平成 20 年 10 月 22 日
東京電力株式会社

柏崎刈羽原子力発電所
敷地及び敷地周辺の地質・地質構造に係る報告書の概要

図 見直した主な活断層

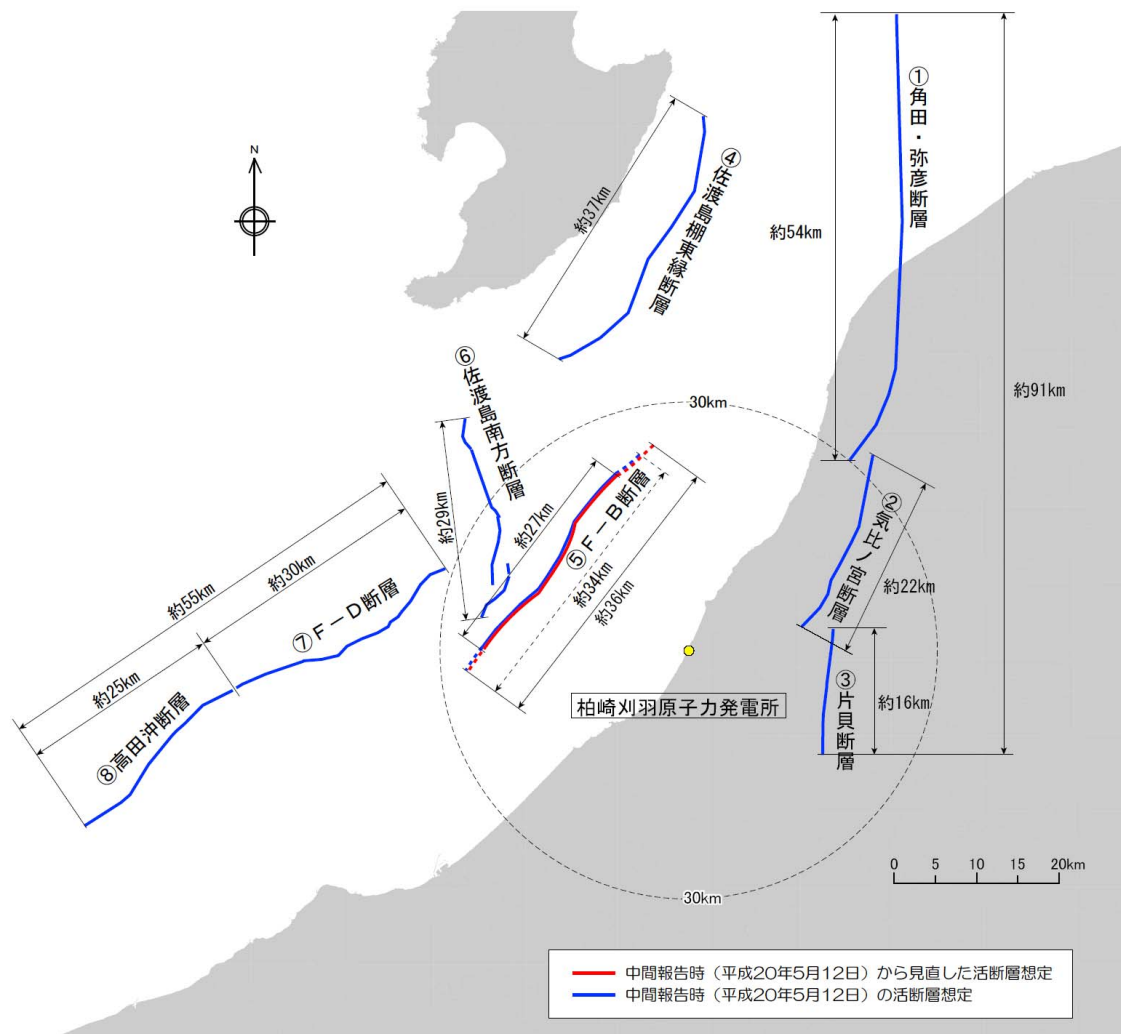
(1) F - B 断層の長さの見直し

中間報告書では、F - B 断層の長さについて、地質調査結果に基づく活動的な区間は約 27km であるが、断層長さの不確かさを考慮して約 34km としていた。

今回は、これまでの審議や「柏崎刈羽原子力発電所敷地周辺海域及び陸域の活断層に対する耐震・構造設計小委員会合同WGの検討状況の整理(案)」(平成 20 年 8 月 26 日、原子力安全・保安院)を踏まえ、不確かさを考慮した断層長さを約 36km とすることとした。
